VERBALE DI SOPRALLUOGO – CANTIERE SALLUSTIO

DITTA APPALTATRICE: IMPRESA EDILFRAIR COSTRUZIONI GENERALI SPA

LUOGO DI LAVORO: VIA SALLUSTIO, VIA BUCCIO DI RANALLO

OGGETTO DEI LAVORI: DEMOLIZIONE E RICOSTRUZIONE A SEGUITO DEL SISMA DEL 6-4-2009

LAqu_Cantiere_190527170807.jpg

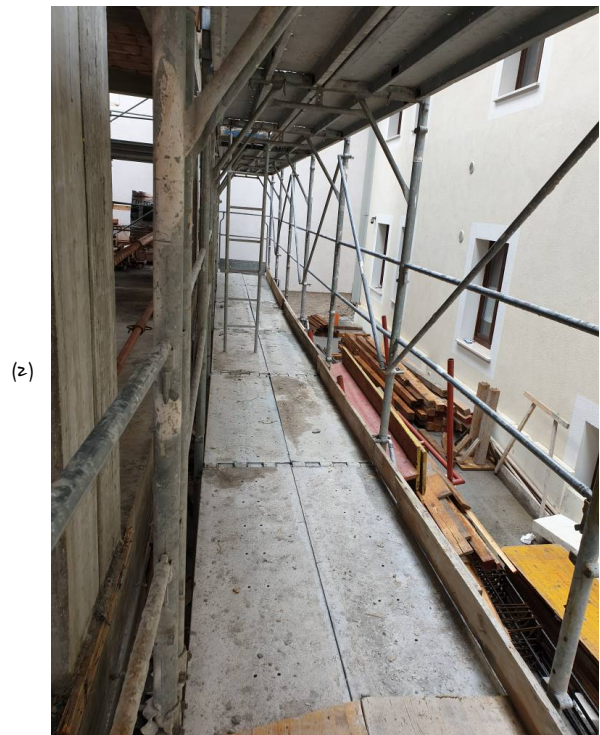
Created: Lun 27 Mag 17:08 2019
Cantiere in pulizia

Created: Lun 27 Mag 17:08 2019
Ponteggio in pulizia

LAqu_Cantiere_190527171002.jpg

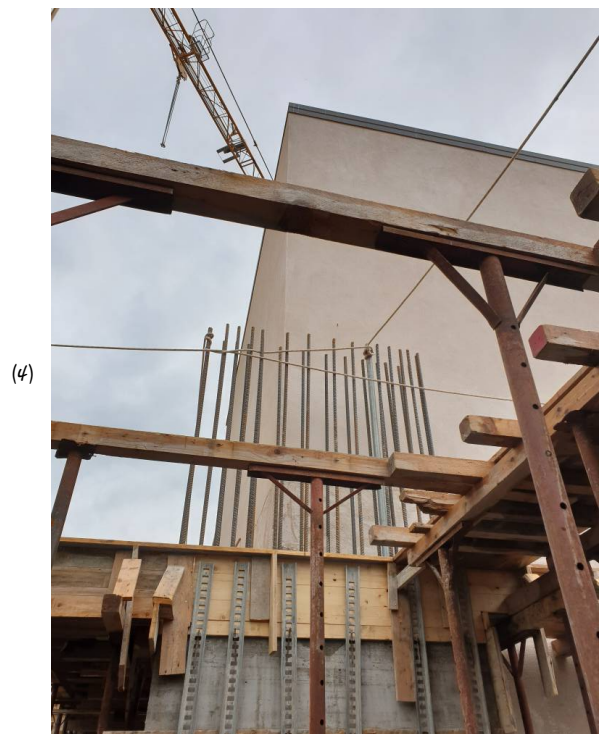
Created: Lun 27 Mag 17:10 2019
Installare protezioni su tubi e Giunti prospicienti

Created: Lun 27 Mag 17:11 2019
Corda della linea vita da sostituire
